INFORME DE HITO DE CONTROL
N° 026-2022-OCI/5340-SCC

**EJECUCIÓN DE LA OBRA “CONTROL DE DESBORDES E
INUNDACIONES EN EL RÍO ICA Y QUEBRADA CANSAS /
CHANCHAJALLA – ÍTEM IV: SECTOR II-3: TRAMO URBANO
(PUENTE CUTERVO – LAS CASUARINAS)”**

**HITO DE CONTROL N° 4
VALORIZACIÓN N° 13**

Imagen n.º 1

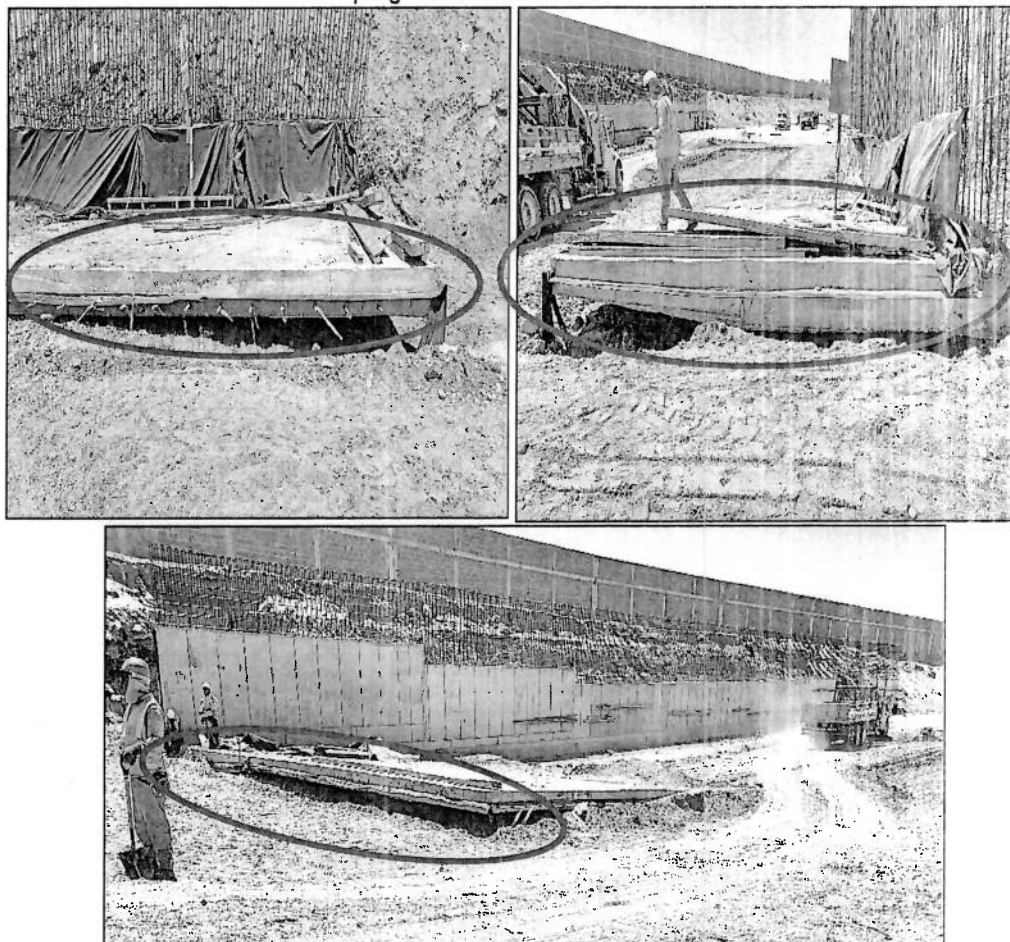
Entre las progresivas 32+540 hasta la 32+555 aproximadamente, se visualizó socavación por debajo de los paños de las losas de concreto en el tramo de la caída inclinada, en ambas márgenes del Río Ica; asimismo, entre las progresivas 32+160 hasta la 32+200 aproximadamente en la margen derecha del río (aguas abajo), como se muestran a continuación:

Socavación por debajo de la losa de concreto en el tramo de la caída inclinada, entre las progresivas 32+540 hasta 32+555

Imagen n.º 3
Fierros del muro de contención margen derecha (aguas abajo), progresivas 32+580 hasta la
32+800 con presencia de óxido

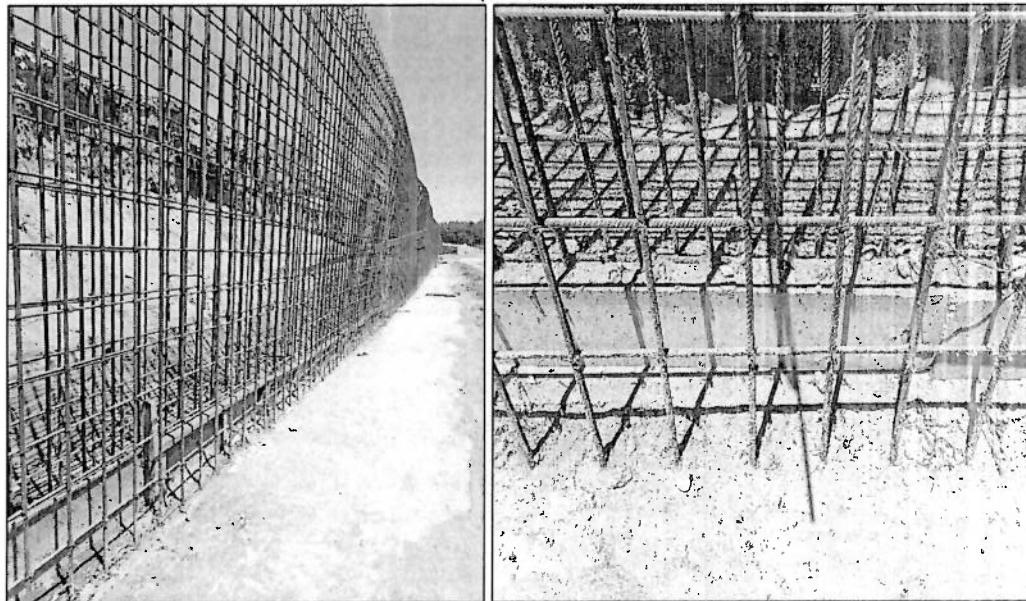
Entre las progresivas 32+580 hasta la 32+800 aproximadamente se observó en ambas márgenes del Río Ica, la presencia de óxido en el enmallado de acero del muro de contención.

Imagen n.º 4

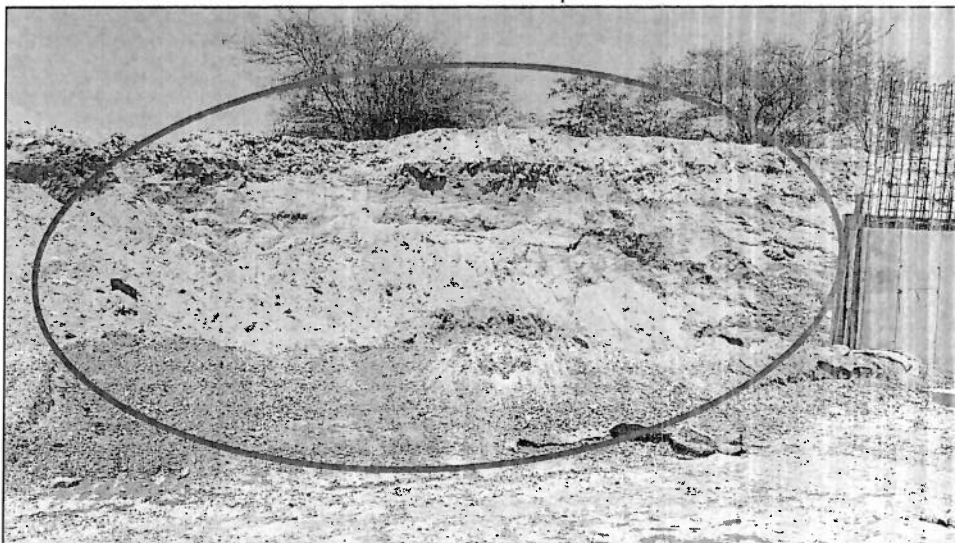
Entre las progresivas 32+485 hasta la 32+465 aproximadamente, margen derecha (aguas abajo) del Río Ica, se observó desmoronamiento del talud del Río. Cabe precisar que, en la margen derecha del Río colinda con viviendas de material noble y terrenos agrícolas.

Desmoronamiento de la Ribera del Río en la margen derecha (aguas abajo) progresivas 32+485 hasta 32+465 aprox.

Imagen n.º 5

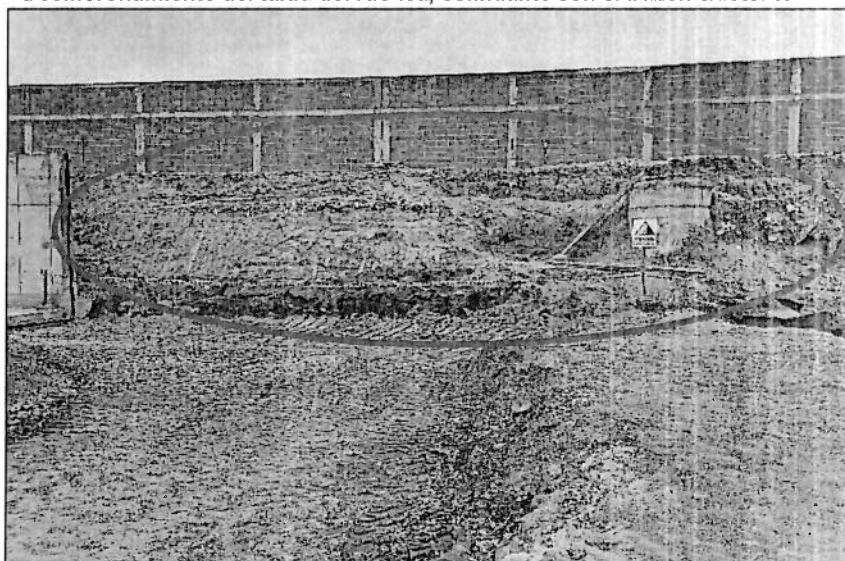
En la progresiva 32+565 margen izquierda del Río Ica aguas abajo, que colinda con el buzón de concreto existente y el cerco perimetrico de la fábrica Soda Limón, se observó desmoronamiento del talud del Río y la colocación de cintas amarillas de seguridad.

Desmoronamiento del talud del Río Ica, colindante con el buzón existente
